FO-JP-104
2015年 4月 15日
レモジャパン株式会社
TEL : 03-5446-5510
FAX : 03-5446-5511

0B サイズ用 52&56 コレット寸法変更についてのご理解とお願いについて

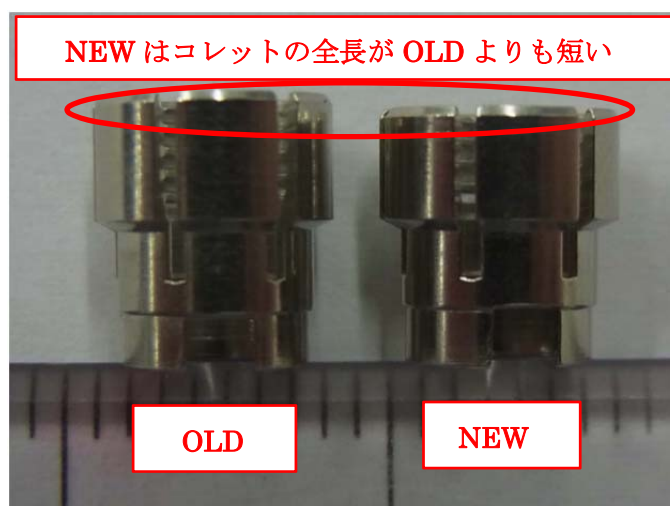
弊社 0B サイズ用の 52&56 コレットについてサイズの変更が順次実施されております。
御承知の通りレモのコネクタは、多様なアプリケーションに対応する為にモジュール方式となっております。
今回エルボコネクタに使用した際の一層の機能向上を目的として、コレットの全長が 52 コレットで 0.3mm、
56 コレットで 0.6mm 短く改良されています。(下記写真を御参照下さい)
当改良により、この 2 種類のコレットを使用する場合には、使用するケーブルの径がコレット許容径の小さい場合に限り、コネクタの全長がやや短くなりますが、仕様のにも技術的にも原則問題は御座いません。
